株式会社 **キッツ**

### 20K UTDZシリーズの設計変更について

- 【対象製品】 20UTDZシリーズ全サイズ  
【変更品受注開始日】 2012年11月1日受注分より受注開始  
【製品記号の設定】 現状の製品記号に(N)を付加して以下のようにする。  
移行期間は5ヶ月間とし、2013年4月1日以降は(N)なしに戻す。

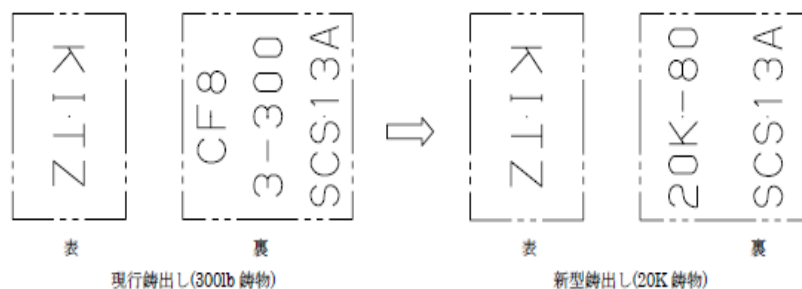
- 【外観の変更内容】 鋳物を新規製作します。
- ① フランジの厚さが下記の規格に変更となります。  
ASME Class 300 ⇒ JIS 20K  
※注意) 配管ボルトの長さが変わる場合があります。
  - ② 表面が加工された肌から鋳肌になります。
  - ③ 鋳出し表示の文字を下記の通り変更します。
